CENTRALE HYDROELECTRIQUE DU MOULIN DE LA FONDERIE

DEMANDE D'AUTORISATION ENVIRONNEMENTALE

Réponse à la demande de complément du 12/04/2023

Septembre 2023

Figure 2 : Coupe de principe des clapets de 15,5 m (haut) et de 4 m (bas)

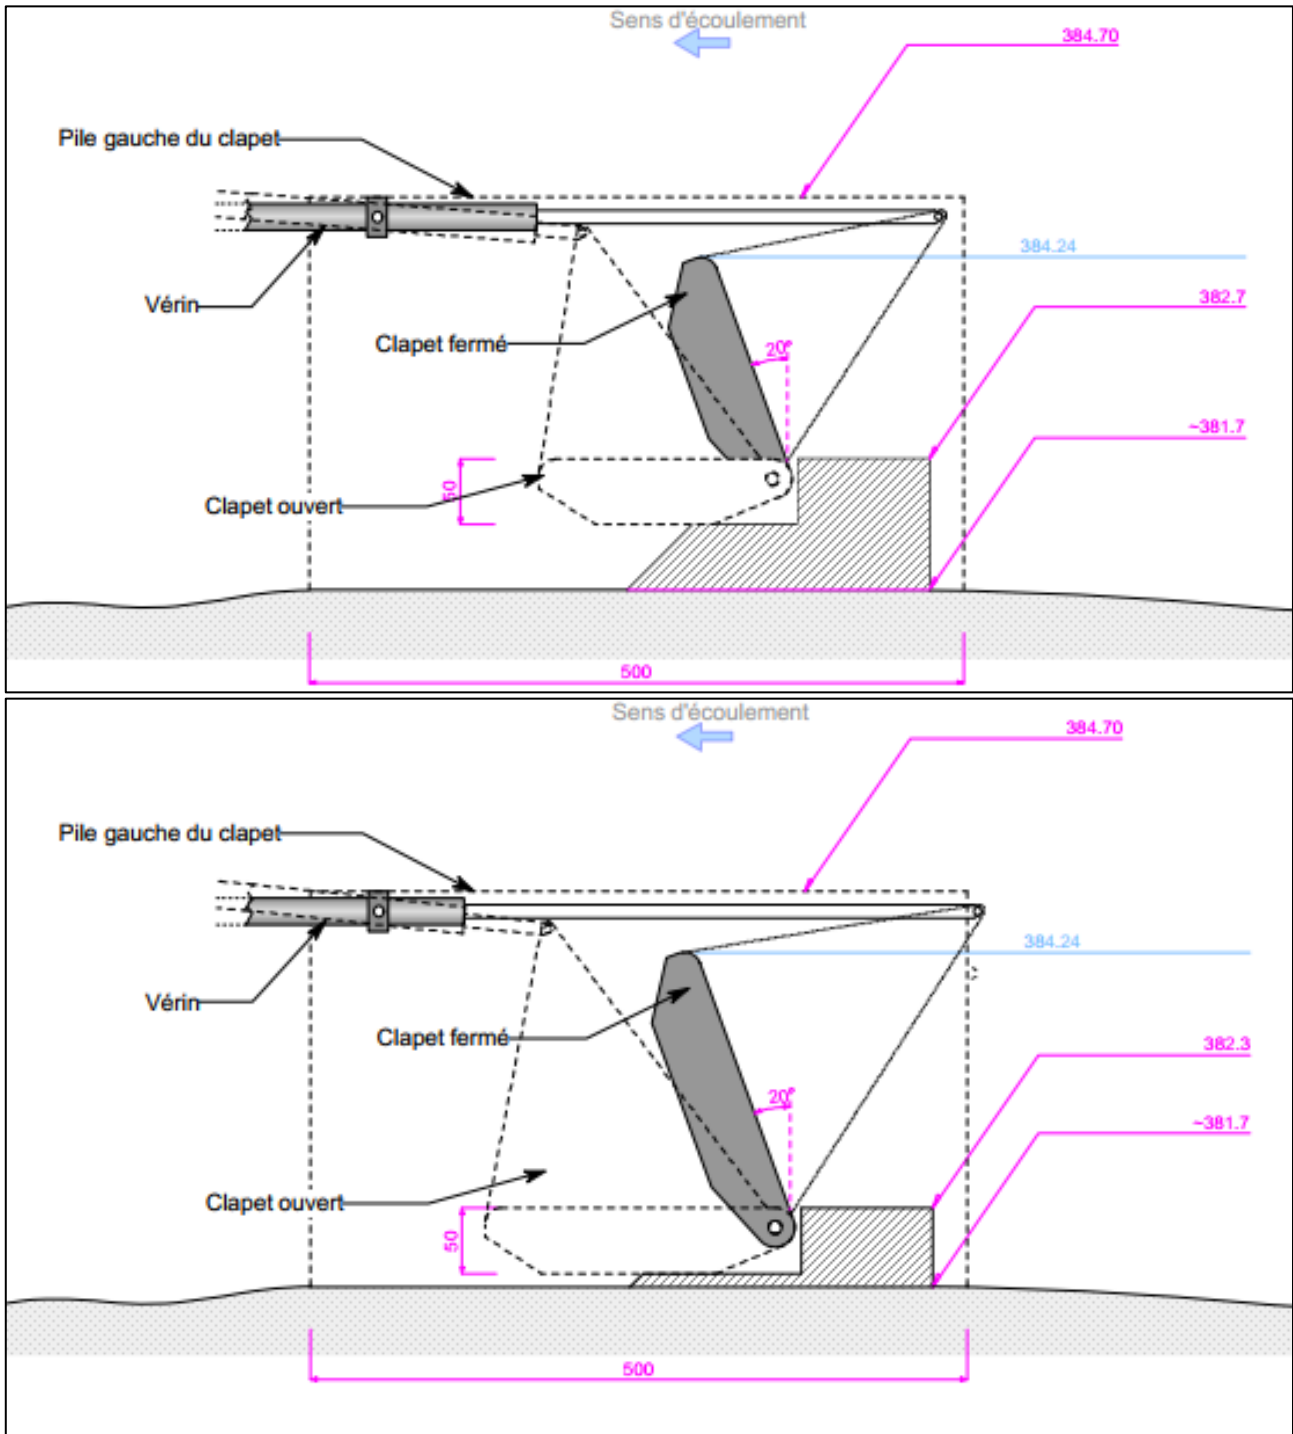
- Clapets - comment pourront-ils être actionnés en phase de travaux alors qu'il est dit dans le dossier que leur gestion sera automatisée (raccordement de l'automatisme et pilotage prévu en phase 4, soit août-octobre 2024) ? Fournir les plans en coupe cotés des installations.

On apporte la clarification suivante :

Les clapets seront successivement implantés. Ils demeureront totalement abaissés durant toute la période de travaux. Cela permet de garantir la continuité écologique durant les travaux.

On fournit la coupe en travers des clapets en suivant :

Figure 5 : Localisation des remodelages envisagés en berge en faveur de la biodiversité

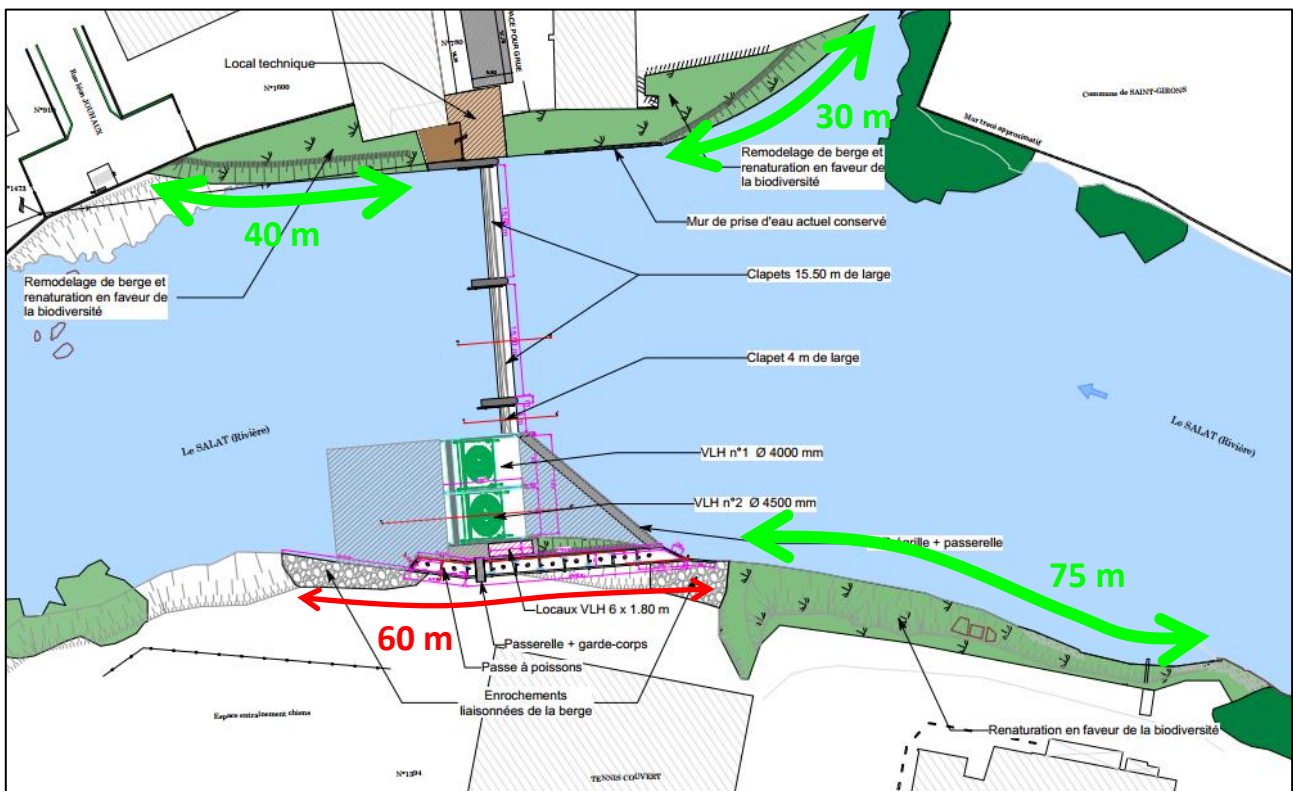
b) Mesure de réduction sans impact résiduel : afin que les travaux se traduisent par un gain pour les habitats du desman, la technique de restauration du linéaire rive droite doit assurer la renaturation de la berge afin que le solde entre la restauration rive droite et les aménagements rive gauche soit positif.

L'utilisation d'enrochements liaisonnés purs en rive droite serait réductrice. Le Livret 4 du guide « desman »¹ propose un ensemble de techniques végétales et mixtes pour répondre à cet enjeu. Je vous suggère de vous rapprocher de l'Association des naturalistes de l'Ariège afin d'étudier avec leurs experts, un aménagement qui pourrait répondre à cet objectif. Des indicateurs de suivi autres que ceux visant l'évolution des espèces devront être proposés.

Un linéaire de 60 m sera concerné par « l'artificialisation » en rive gauche du fait de l'implantation de la passe à poissons future et des VLH (mesures en faveur de la continuité écologique). Ce linéaire comprend la longueur de la passe mais aussi un linéaire d'enrochements liaisonnés, indispensable au maintien des dispositifs dans le temps.

Dans le même temps, le projet comprend la renaturation d'un linéaire de berge total de 145 m environ, actuellement artificiel et non favorable à l'habitat Desman. Ce linéaire se répartit entre : L'amont rive droite du barrage futur (30 m environ), l'aval rive droite du barrage futur (40 m environ), l'amont rive gauche du barrage futur (75 m environ). Ces zones sont représentées sur les plans fournis.

Le ratio de compensation vis-à-vis des berges est donc de 240% par rapport au linéaire « artificialisé » par les travaux. Ainsi cette action constitue une mesure compensatoire plutôt qu'une mesure de réduction.
